JEAC4206「原子炉圧力容器に対する供用期間中の破壊靱性の確認方法」改定案に関する公衆審査における意見に対する回答(3/6)

## JEAC4206 改定案公衆審査意見回答に対する追加意見の回答

## マスターカーブ法の寸法効果 (体積効果) について

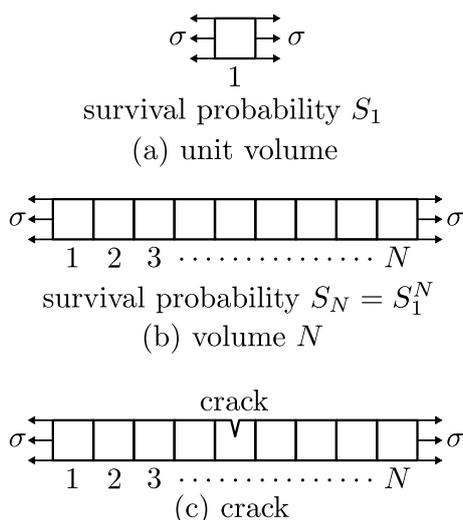
下図 (a) の単位体積に応力  $\sigma$  が作用するときの生存確率を  $S_1$  とします。(b) のように危険体積が  $N$  倍になったとき、 $N$  個の単位体積のうち、最も弱い部分で破壊するので、生存確率は  $S_1^N$  と考えられます。ワイブル分布はこの最弱リンクモデルに基づいており、試験片 (a) の生存確率が得られれば、実機 (b) の生存確率を求めることができることになります。

次に (c) のようにき裂がある場合を考えてみます。き裂先端の応力が極めて高いので必ずき裂先端から壊れます。(c) ではき裂のある部分から必ず破壊します。相当多数の試験をしなければ、別のもっと弱い部分にき裂が入る可能性を評価できないはずで。

文献 [1],[2] では、き裂前縁のプロセスゾーンが (a) や (b) に相当するとして、き裂長さを危険体積とみなしています。(a) や (b) を応力の高いき裂前縁部分とみなすと、き裂前縁は全てが破壊起点であるので、(b) においても全ての領域が同時に破壊することを意味します。そのため、最弱リンクモデルが適用できません。き裂がない場合は、最も弱い単位危険体積から壊れ、それと同じ応力が負荷されていても破壊しない部分があり、最弱リンクモデルを表わしています。
